# Remissvar om ”Boverkets förslag till föreskrifter och allmänna råd hissar och vissa andra motordrivna anordningar, BFS 2011:12 med konsekvensutredning” (Diarienummer 7334/2023)

## Hissförbundets ställningstaganden

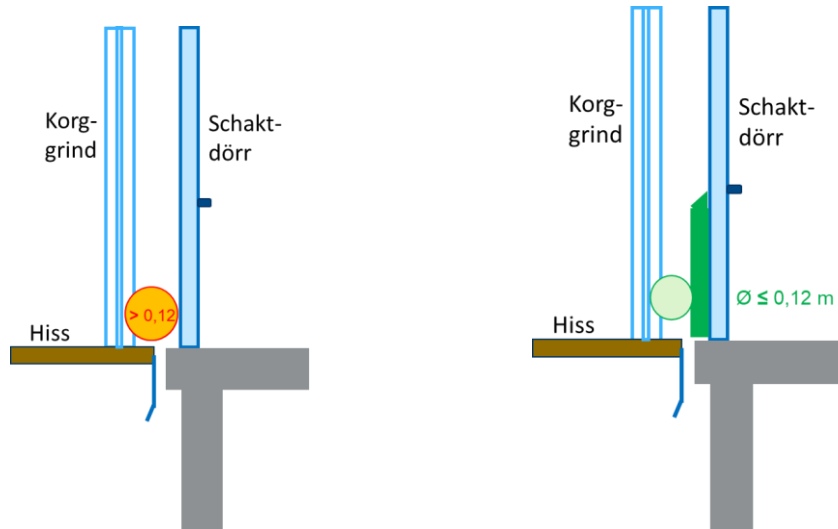
Hissförbundet anser: att risken för innestängning primärt ska byggas bort fysiskt. Om det är motiverat av kostnads- tillgänglighets- eller varsamhetsskäl kan alternativa åtgärder vidtas, exempelvis en anordning för övervakning av utrymmet som förhindrar start av hissen om någon eller något befinner sig i utrymmet mellan schaktdörren och korgdörren eller korggrinden.

Hissförbundet anser att ett fysiskt skydd enligt specifikation nedan är tillräckligt för att åtgärda risken för innestängning när hissen står vid våningsplanet och anser inte att denna åtgärd behöver kompletteras med en anordning för övervakning av utrymmet.

*"Med lämpligt skydd i utrymmet mellan schaktdörren och korgdörren eller korggrinden enligt 3 kap. 11 § 5 plan- och byggförordningen (2011:338) avses skydd som **fysiskt begränsar utrymmet** mellan schaktdörren och korgdörren eller korggrinden.*

*Om det är motiverat av kostnads- tillgänglighets- eller varsamhetsskäl kan alternativ åtgärd vidtas, exempelvis en övervakad anordning som förhindrar start av hissen om någon eller något befinner sig i utrymmet mellan schaktdörren och korgdörren eller korggrinden.*

*"Skydd som fysiskt begränsar utrymmet mellan schaktdörren och korgdörren eller korggrinden kan utgöras av en minst 0,8m hög plåt monterad på schaktdörren. Plåten ska påbörjas max 10 mm från golvet och ska även täcka in hela dörrbredden minus en tillåten marginal på 15 mm på vardera sida. Plåten ska vara utformad så att det inte går att stå på den, exempelvis genom en avslutande fas på 45°."*
